Ministero dell' Ambiente e della Sicurezza Energetica

Commissione Tecnica di Verifica dell'Impatto Ambientale – VIA e VAS

Parere n. 525 dell' 11 dicembre 2023

Progetto:	<p><i>Istruttoria VIA</i></p> <p>Riassetto della RTN in Val d'Isarco per connessione BBT</p> <p>ID_VIP 7938</p>
Proponente:	<p>Terna Rete Italia S.p.A.</p>

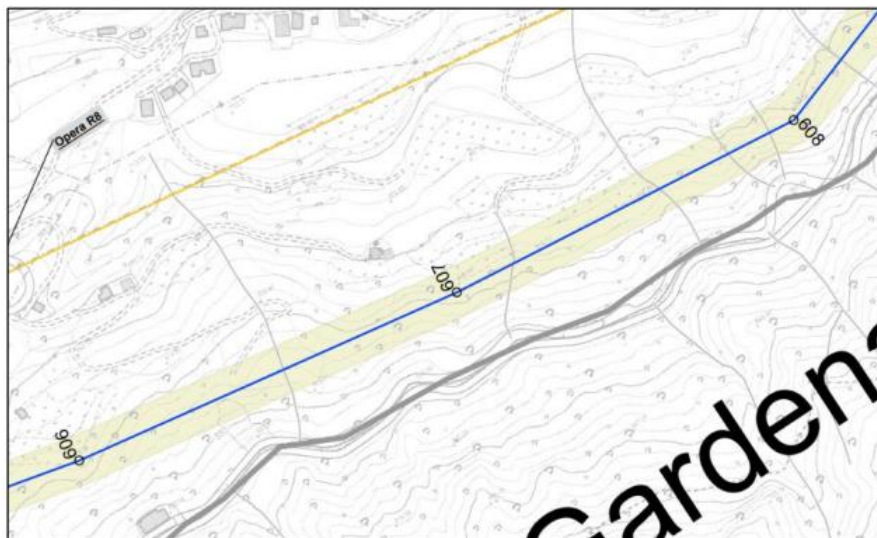
Anche le osservazioni non pervenute al MASE sono state esaminate anche dalla Provincia Autonoma di Bolzano e dal Ministero della cultura (MIC), che hanno richiesto per alcune di esse modifiche e varianti progettuali, cui il Proponente ha riscontrato con proposte progettuali e programmi approvati successivamente nei relativi pareri finali della PAB e del MIC. Per tali modifiche relative alle osservazioni (l'identificativo tra parentesi quadre è relativo alla tabella soprastante - Tabella 2 prima colonna, mentre quello in parentesi tonda all'identificativo del documento di controdeduzioni del Proponente, terza colonna della Tabella 2):

- [29] (4) del Signor Amort Robert;
- [30] (5) dei Signori Oberhofer Helmut e Alfred;
- [31] (6) del Signor Markus Tauber;
- [34] (11) del Signor Gostner Peter;
- [35] (14) del Signor Strickner Alexander;
- [44] (33) del Signor Paul Kompatscher;
- [45] (35) del Signor Wurzer Klaus;
- [47] (37) del Signor Heiss Paul.

la Commissione condivide i progetti alternativi presentati e si allinea alle relative approvazioni previste anche dai pareri della PAB e del MIC.

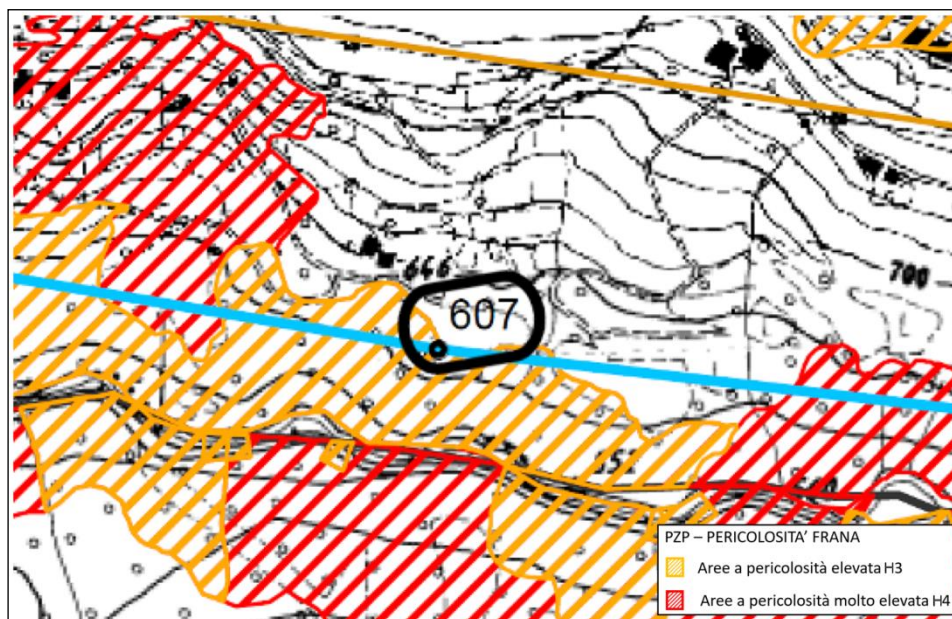
Nella relazione tecnica *"Appendice 'H'- Relazione di verifica compatibilità idraulica e idrogeologica (Parte II)"*, codice elaborato RGCR19001B2316769 il Proponente ha evidenziato tale aspetto indicando che l'area, come riportato nella *"Relazione dettagliata – frane (AB_Lx)"* del Comune di Laion, è caratterizzata da un versante soggetto a fenomeni di crollo da affioramenti filladici e locali scivolamenti dei depositi eluviali. Tutto il versante è instabile, sia a monte che a valle. Vi sono numerose evidenze di scivolamenti in detrito e di crolli che si impostano negli affioramenti di filladi a valle del sostegno. Inoltre, da quanto riportato nelle schede di verifica in sito contenute nell'*"Appendice 'H'- Relazione di verifica compatibilità idraulica e idrogeologica - Schede di verifica in sito (Parte II)"*, codice elaborato RGCR19001B2315568), il Proponente ha anche indicato che nell'area risultano blocchi, alberi divelti, scivolamenti e nicchie di scivolamento evidenti e ha specificato che il sostegno è localizzato a monte delle nicchie di distacco dei crolli, indicando come un ulteriore spostamento verso valle del sostegno 607, come richiesto nell'Osservazione, risulti critico. Di seguito si riporta uno stralcio della cartografia relativa al Piano delle Zone di Pericolo del Comune di Laion di pericolosità di frane, su cui sono evidenziati:

- la posizione prevista per il sostegno n.607;

- le aree a pericolosità di frana elevata H3, campita in giallo;
- le aree a pericolosità di frana molto elevata H4, campita in rosso.

Da tale figura emerge come una traslazione ed un ulteriore allontanamento del sostegno 607 dal maso comporterebbe possibili pericoli di stabilità e problemi di sicurezza per il sostegno stesso e, chiaramente, per l'intera linea elettrica.
